SERVICE INFO – INA 0042

Schimbarea design-ului brațului întinzător 534 0100 20

534 0100 20

Figura 1: 534 0100 20 – versiunea actuală

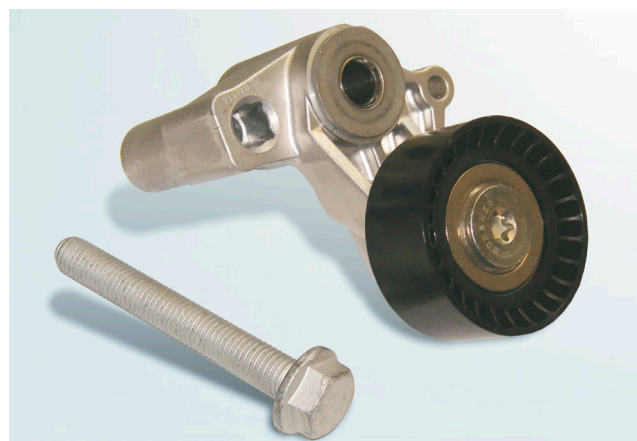
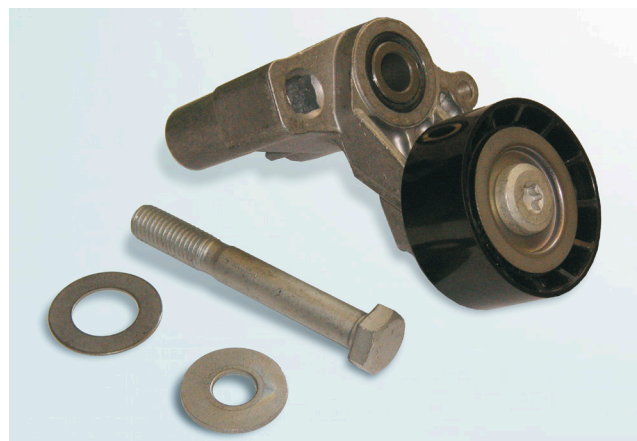
În cadrul dezvoltării continue a produselor noastre s-a modificat design-ul brațului întinzător 534 0100 20. Accesoriile (șabilele) libere până acum sunt de data aceasta fixate pe brațul întinzător. În plus, a fost modificat șurubul de fixare.

În cazul versiunii noi poate fi folosit doar șurubul nou, inclus în conținutul livrării. Alt șuruburi, respectiv șuruburile vechi, nu sunt permise!
La strângerea șurubului de fixare utilizați cuplul prescris de constructorul autovehiculului!
